## Kvalitetssikring iht. NVE Kontrollskjema områdestabilitet

Prosjektnr: 41400404	Prosjekt: Uavhengig kontroll Moldjord	
Dato: 12-01-2024	Kvalitetssikrer: JAJE	
Dato: 12-01-2024	Dokumenteier: MAAG	
Dato: 31-01-2024	Prosjekterende: Andrews Omari	
Dato: 31-01-2024	Kvalitetssikrer: Alice Hestad Vie	
Dato: 15-02-2024	Kvalitetssikrer: JAJE	
Dato: 15-02-2024	Kvalitetssikrer: MAAG	
Dato: 18-03-2024	Prosjekterende: Andrews Omari	
Dato: 19-03-2024	Kvalitetssikrer: Alice Hestad Vie	
Dato: 05-04-2024	Dokumenteier: MAAG	
Dato: 10-04-2024	Kvalitetssikrer: JAJE	
Dato: 23-05-2024	Prosjekterende: Andrews Omari	
Dato: 23-05-2024	Kvalitetssikrer: Alice Hestad Vie	
Dato: 28-05-2024	Dokumenteier: MAAG	
Dato: 30-05-2024	Kvalitetssikrer: JAJE	
<p>Relevante kontrollpunkt og evt. kommentar:  <i>Uavhengig kvalitetssikring iht. NVE Veileder 1/2019.</i>  <i>Tekst i kursiv er kontrollpunkter.</i>            Vanlig tekst er NIRAS sine kontrollbemerkinger.            Prosjekterende kan svare/legge til sine kommentarer med <b>rødt</b> under hvert kontrollpunkt.  <b>Blå</b> tekst er vurdering/revisjon basert på svar fra prosjekterende (rev 02).  <b>Oransje</b> tekst er svar på kontrollpunkter fra prosjekterende

Figur 17: Plassering av kritiske snitt for stabilitetsberegninger

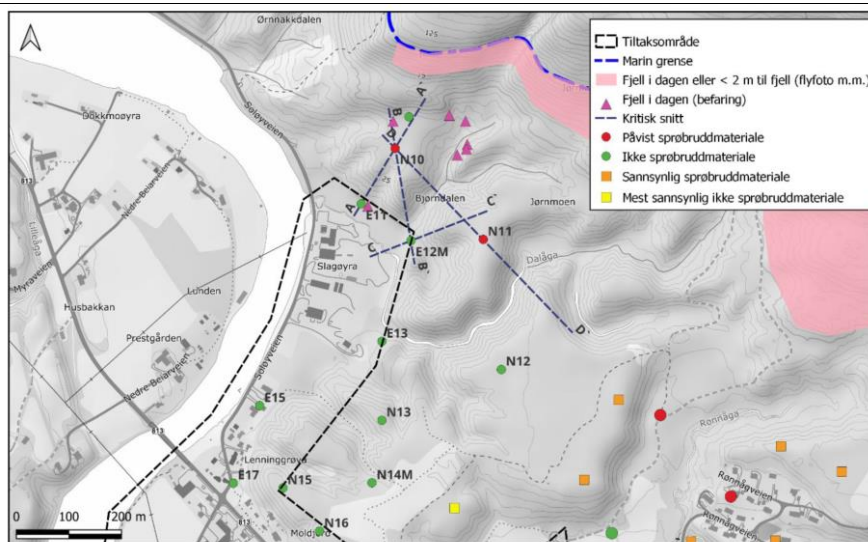
Det er utelukkende tegnet opp profiler som er vist i fig. 17. Disse viser tolket lagdeling, poretrykksforhold m.m. Øvrige profiler inkl. grunnundersøkelser kunne med fordel ha vært tegnet opp og brukt som argumentasjon for, hvorfor disse har blitt utelatt.

Det stemmer at det ikke er krav om å tegne opp samtlige mulige profiler, men iht. ovenstående kommentarer kan det potensielt brukes som et ledd i argumentasjonen.

**SGC: Alle figurer av sonderinger, trykksonderinger for de utførte grunnundersøkelser er presentert i datarapport. Det henvises til datarapport. Det er ikke vanlig praksis at man tegner profiler inkl. grunnundersøkelser for områdestabilitetsvurdering i det området hvor det ikke er påvist sprøbruddmateriale.**

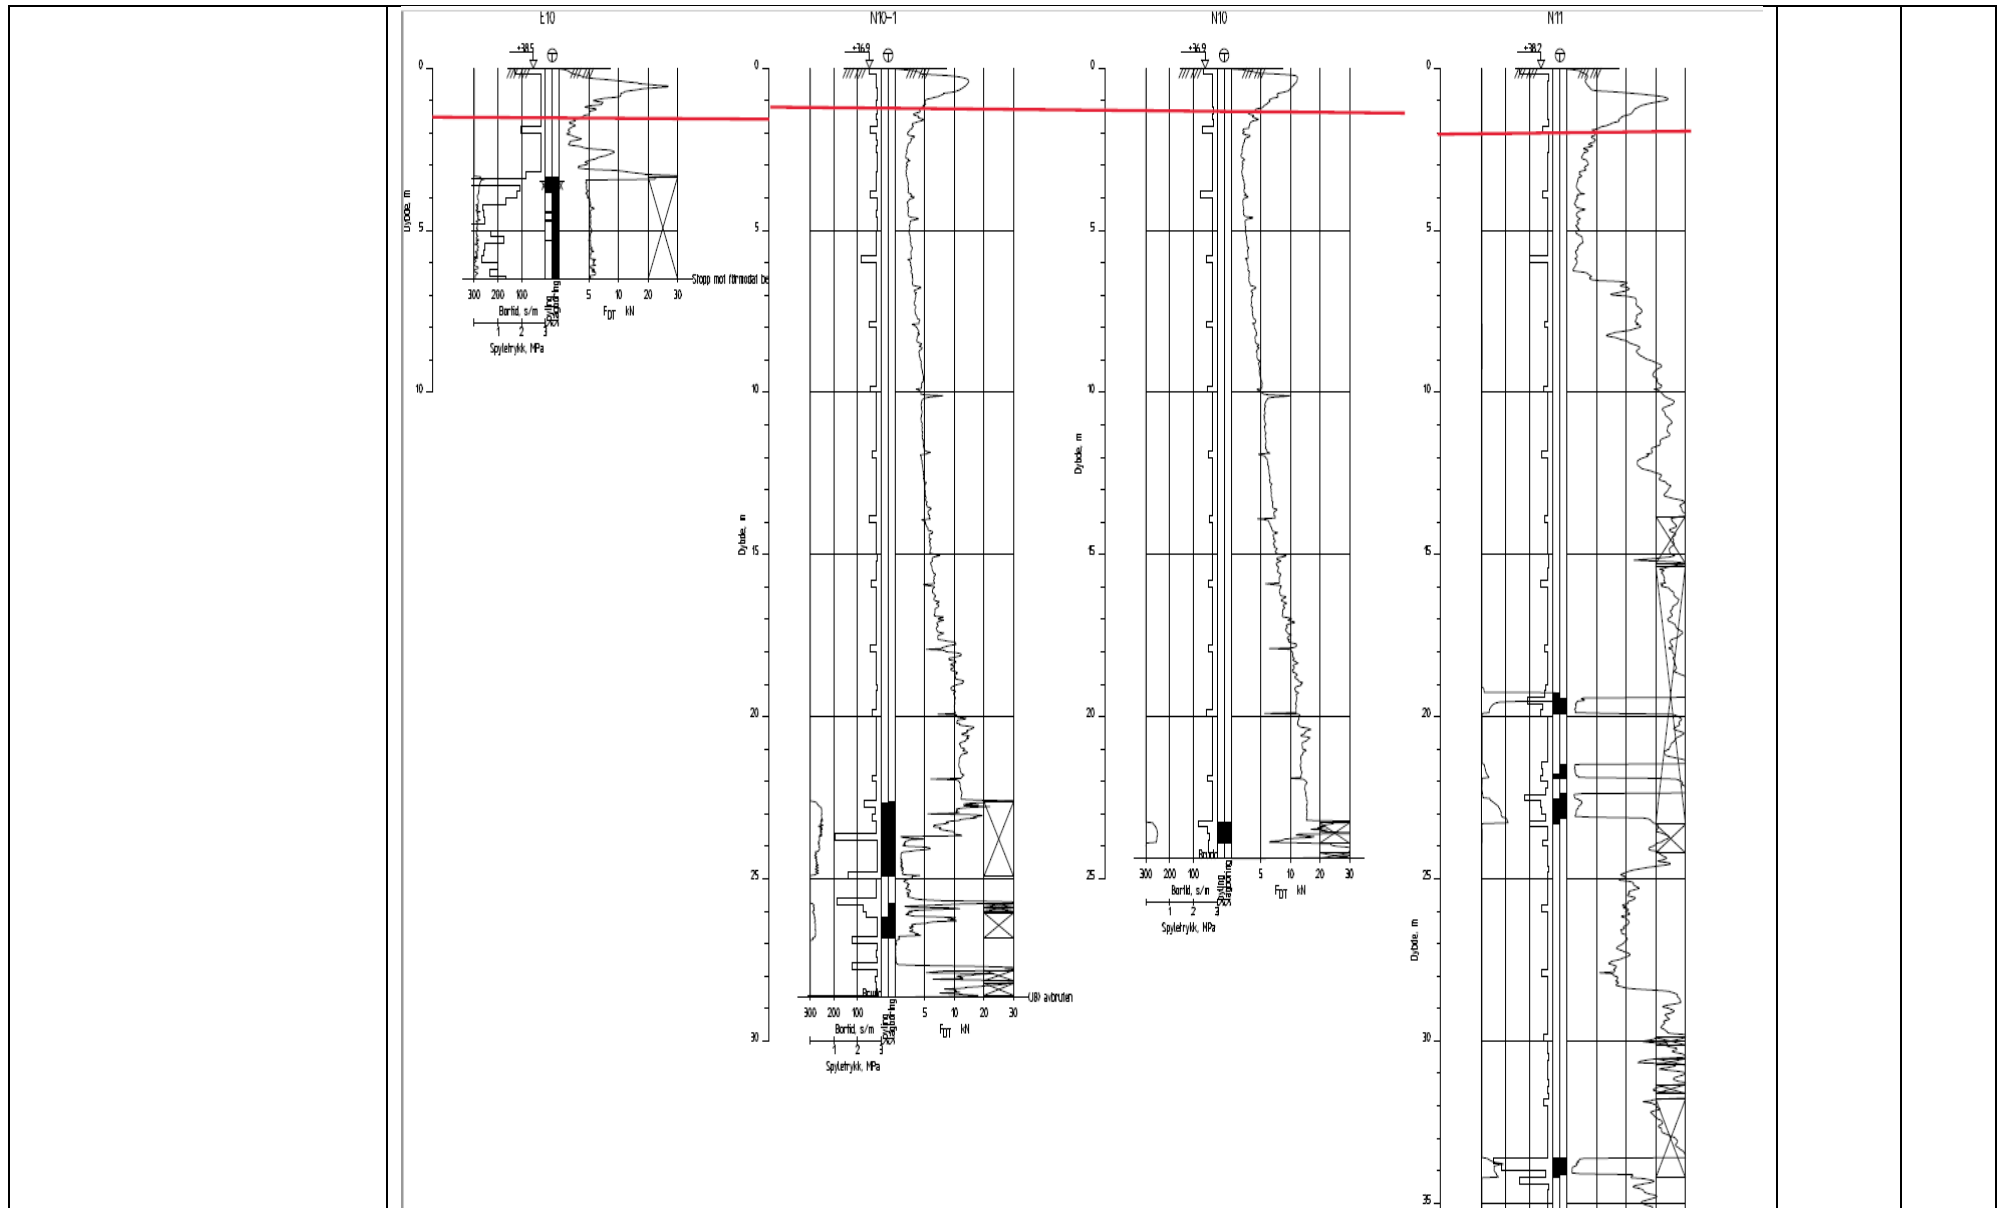
<p><i>Er tørrskorpe modellert i henhold til anbefalingene gitt i kapittel 5.3.2 i NVE veileder 1/2019 (a/phi=0/30)?</i></p> <p>Topplag er modellert som «siltig sand» med a/phi = 0/34. Det savnes argumentasjon for, hvorfor det ikke er modellert som tørrskorpe i henhold til NVE 1/2019. Det vurderes uansett ikke å ha stor innflytelse på beregninger, men burde ha vært nevnt.</p> <p>SGC: Vi har tolket topplag i borepunkter E10, N10, N10-1, N11 (Figur 11) som siltig sand ut ifra totalsonderinger og tidligere undersøkelser i Holmen. Prøver i det øverste laget i borepunkter E3, E5, N3, N7 fra tidligere undersøkelser i Holmen, viser at løsmassene består av sand, siltig, gruskorn og sandig siltig leirig. Totalsonderingskurver fra borepunkter E3, E5, N3, N7, N10 og flere fra tidligere undersøkelser i Holmen stemmer overens med borepunkter E10, N10, N10-1, N11 som er tatt i Moldjord. Totalsonderinger i borepunkter E3, E5, N3, N7, N10 er tolket som fluviale avsetninger (sand) i fagrapport for OSV i Holmen boligfelt. SGC har også brukt informasjon fra tidligere undersøkelser for å tolke det øvre laget i borepunkter E10, N10, N10-1, N11. SGC mener at grunnforhold i Moldjord og i Holmen er ganske likt. Det kan ikke være tørreskorpeleire på topplag av disse borepunkter. I tillegg er dette laget så tynt at det ikke har stor påvirkning på stabilitetsberegninger. Det er også i flere beregninger som er vist i vedlegg 11-30 hvor de kritiske glideflater ikke går gjennom dette laget.</p>	<p>TS L</p>	<p>Å R</p>

<p>Figur 11: Tolkning av topplag i borepunkter E10, N10, N10-1, N11 ut ifra totalsondering.      OK.</p> <p><i>Er det utført beregninger for dagens situasjon? Er det utført beregninger etter tiltak?</i>      OK.</p> <p><i>Har alle relevante/mulige tiltak blitt vurdert?</i>      Det er prosjektert med utslaking. NIRAS er enige i, at dette i utgangspunktet er mest rasjonelle løsning, topografi m.m. tatt i betraktning. Vi savner dog en argumentasjon/vurdering av hvorfor øvrige alternativer fravelges.      I tillegg savner vi en vurdering av avgrensning av tiltaket i lengderetning/til sidene for profil B-B'.</p> <p>SGC: Andre metoder er vurdert og vi konkluderer at beste løsning er topografiske endringer. Vi har lagt inn alternativt tiltak som også er topografiske endringer. Det er utfylling langs skråning og motfylling i bunn, se tegn. T08B. Stabilitet for dagens situasjon er anstrengt. Alle tiltak hvor man må bruke belastning (maskiner) på skråningstopp vil minske stabilitet under utførelse. Disse tiltakene inkluderer kalk og sementpeler, avlastning på skråningstopp. I detaljprosjektering etter nye supplerende grunnundersøkelser kan tiltak vurderes på nytt.</p> <p>Supplerende informasjon og beskrivelse av alternativer, ok. Motfylling i bunn virker som det mest forutsigbare tiltak, sett fra et geoteknisk synspunkt, men vil selvsagt påvirke tiltaksområdet i større grad. Denne del lukkes.</p> <p>Når det gjelder avgrensning av tiltaket i lengderetning/til sidene for profil B-B henvises det til kap. 10.1, 10.3 og figur 23. Endelig avgrensning utføres etter nye stabilitetsvurderinger med nye supplerende grunnundersøkelser i detaljprosjektering. I tillegg skal det vurderes et profil mellom A og B for å avgrense i detaljprosjektering.</p> <p>NIRAS finner ikke argumenter for, hvorfor området vest for B-B ikke har behov for stabiliserende tiltak, selv om terrenget vurderes å være sammenlignbart med det, som er i B-B. Det er heller ikke beskrevet hvorfor tiltaket kan avsluttes ved profil D-D.      Denne kommentar fastholdes.</p> <p>SGC: Rapporten er oppdatert, se kap. 10.2, Figur 24 og tegn. T01 for tilsvarende kommentarer.      NIRAS antar det refereres til kap. 10.1, ettersom 10.2 ikke ser ut til å ha blitt oppdatert.</p>

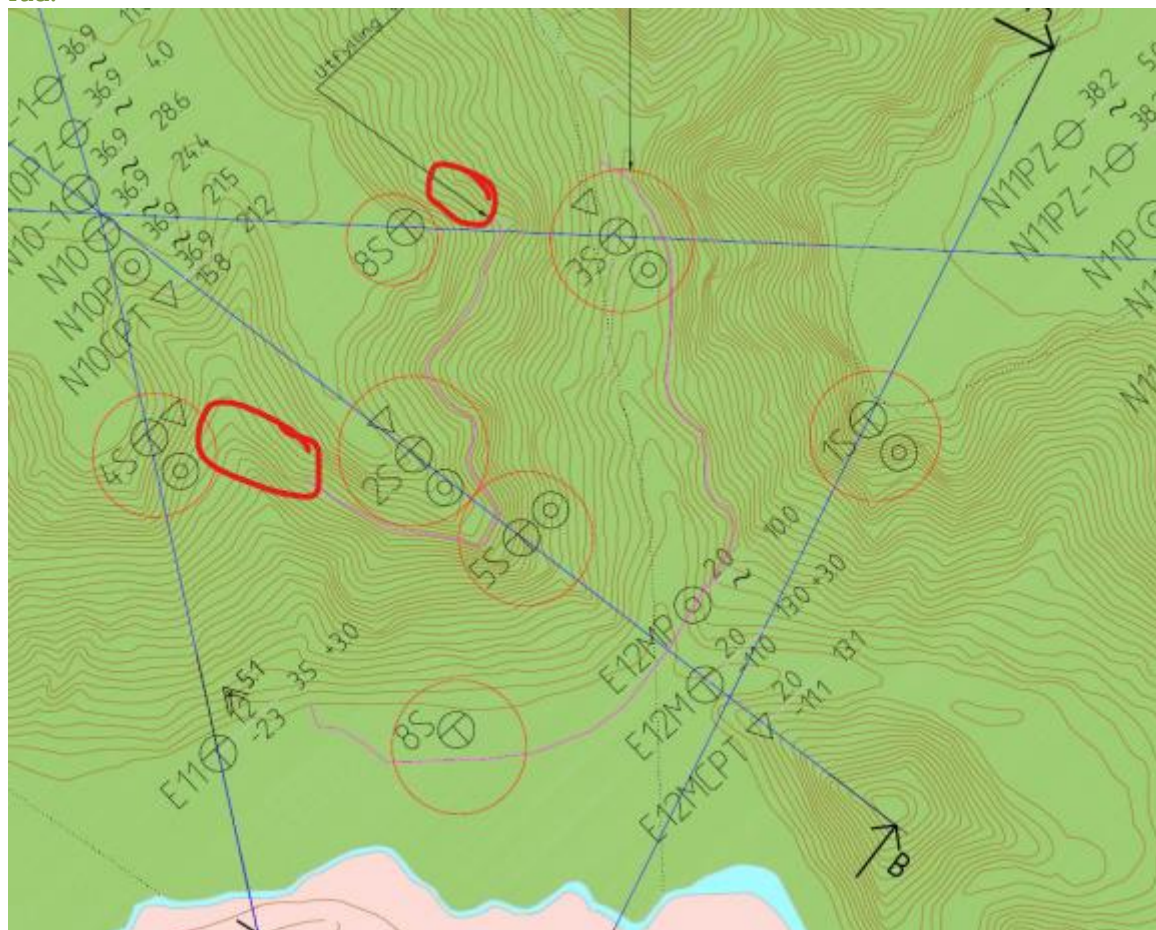
Avgrensningen er fortsatt noe diffus, men følger nå (stort sett) naturlige, topografiske endringer. NIRAS savner fortsatt en litt mer reell plantegning, som viser fylling med utslag m.m.  
 I tillegg anbefaler at øvre avgrensning forlenges litt, til terreng slakes ut, se utklipp/skisse under.  
 Siden tiltaket uansett skal detaljprosjekteres etter supplerende undersøkelser endres avviket til et lukket råd.

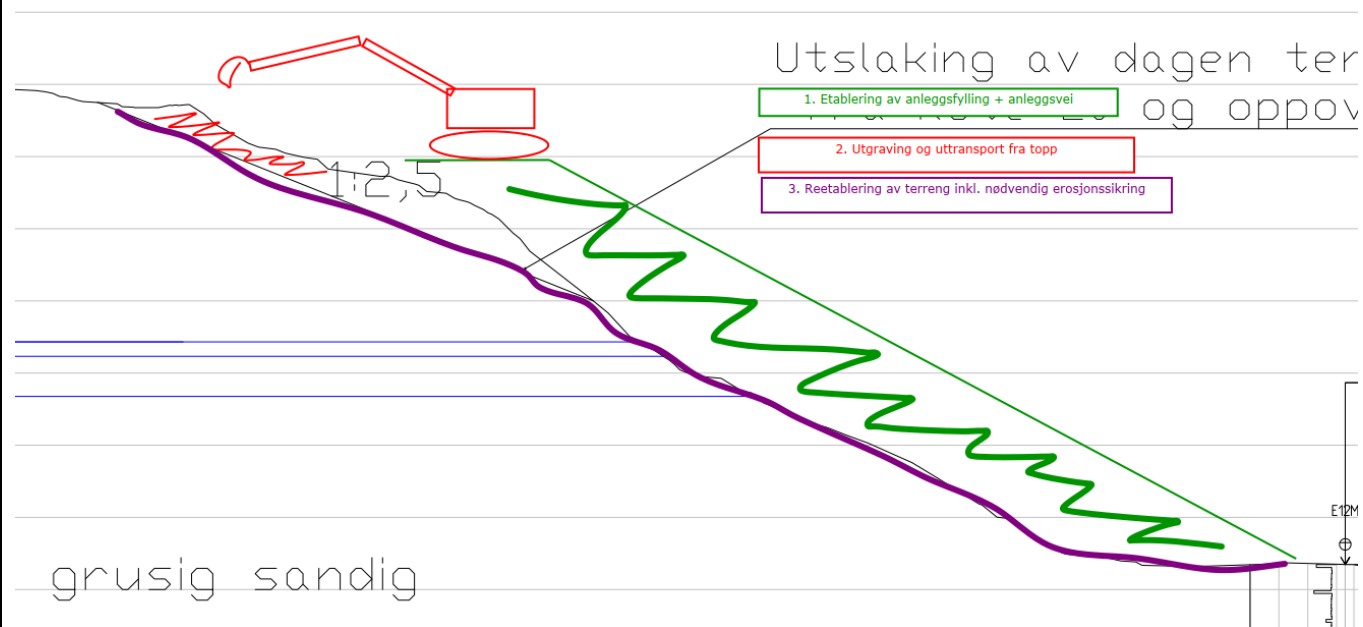
NIRAS klarer fortsatt ikke helt å se for seg hvordan dette skal løses. Vi har skissert inn vår forståelse av foreslått anleggsgjennomføring, inkl. rekkefølge på profil under. Er dette korrekt tolket? Dette virker omfattende, og vil kreve mye masser i anleggsfasen.

Noen enkle skisser for å visualisere løsningsforslag vil gjøre det vesentlig enklere å vurdere både gjennomførbarhet og omfang.

<p>SGC: Vi er enig i at det vil kreve betydelig mengder masser for å etablere anleggsvei for sikringstiltak. Vi har endret sikringstiltak til det som tidligere var det alternative tiltak, dvs. utfylling langs skråning med helning på 1:2 og motfylling ved bunn. Dette tiltaket vil kreve mindre masser. Vi har utført nye stabilitetsberegninger for utfylling med motfylling, og beregningene viser tilstrekkelig stabilitet etter sikringstiltak. Vi har foreslått alternative tiltak, som for eksempel utslaking av dagens terreng (tidligere hovedforslag til tiltak) og kalksement-peling. Men disse tiltakene er avhengig av grunnforhold etter eventuelle supplerende grunnundersøkelser i detaljprosjekteringsfase av sikringstiltaket. Det henvises til kap. 9.2-10.3 for de nye vurderingene.</p> <p>Anbefalt tiltak har blitt endret.</p> <p>Beskrivelse av tiltak har blitt endret og utdypet betraktelig. NIRAS er litt skeptiske til massetransport og kjøring med anleggsmaskiner på anleggsvei med helning 1:3, og vurderer/anbefaler at det heller bygges opp gradvis. Anleggsgjennomføring må uansett detaljprosjekteres. Nå er gjennomførbarheten sannsynliggjort og avviket endres til et lukket råd.</p> <p>Når det gjelder det alternative tiltaket, så virker dette, iht. kommentar over, som enklere å gjennomføre på en trygg måte, ut fra NIRAS sitt synspunkt. Tiltaket vil medføre permanent reduksjon av tverrsnitt i ravine. Mulig dette er OK, men generelt er dette noe blant annet NVE (da ikke skredavdelingen) ikke ønsker. Stabilitet/omfang er ikke dokumentert, og må detaljprosjekteres, men dette kan gjøres i senere fase.</p> <p>SGC: Vi har nå anbefalt dette tiltaket for sikring av området og har utført nye stabilitetsberegninger. OK. Vi anbefaler at det presiseres at dette med endring/lukking av ravine fremheves og at det ikke er sikkert dette kan tillates. Endres til lukket råd.</p> <p><i>Fremgår det tydelig hvorfor det eventuelt er sett bort fra en eller flere midlertidige faser? Er det åpenlyst at disse fasene ikke utgjør noe problem?</i></p> <p>IR.</p>
